Útanhúss áklæðning og skyggni á norður og austurhlíð, hönnuð 1998 af Guðjóni Bjarnasyni arkitekti FAI.

M.h.l.01  
10-14 og H-K  
melt og teiknað  
í des. 1998 vegna  
skráningartöflu

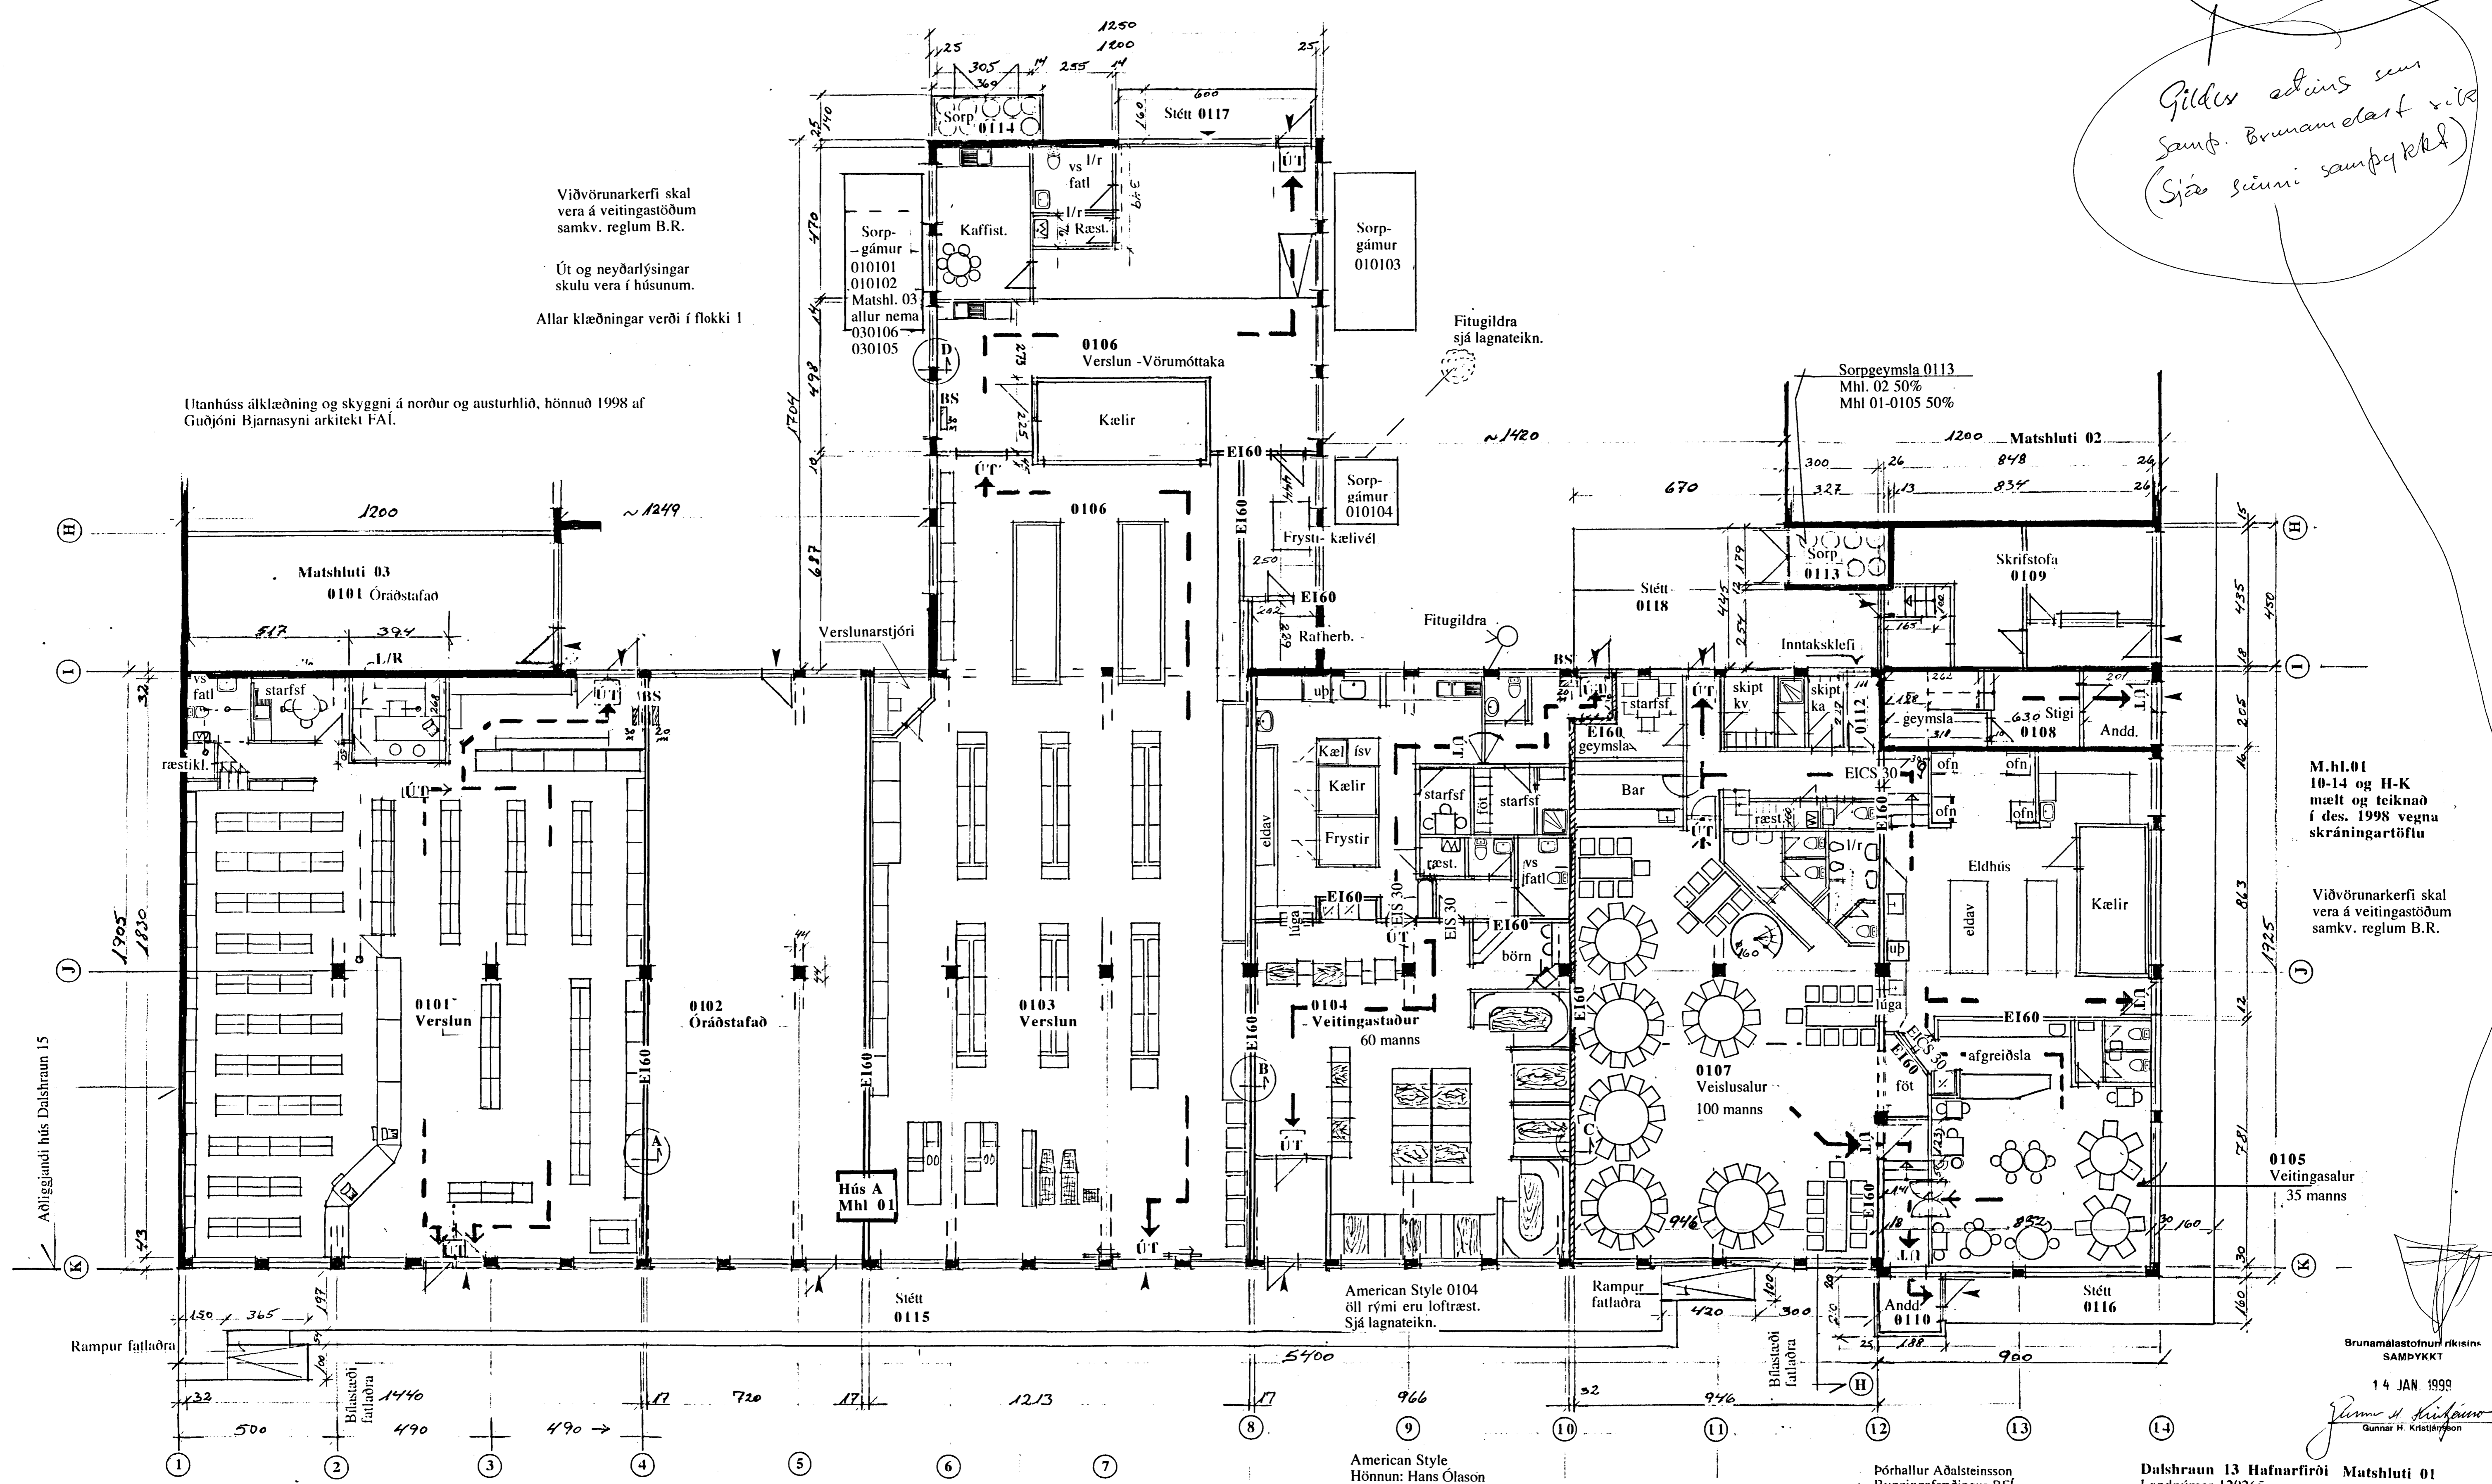
Gildis aðins sem  
Samb. Brunamálst. ríkis  
(Sjá sími sambykkt)

Viðvörðunarkerfi skal vera á veitingastöðum samkv. reglum B.R.  
Út og neyðarlýsingar skulu vera í húsunum.  
Allar klæðningar verði í flokki I

Viðvörðunarkerfi skal vera á veitingastöðum samkv. reglum B.R.
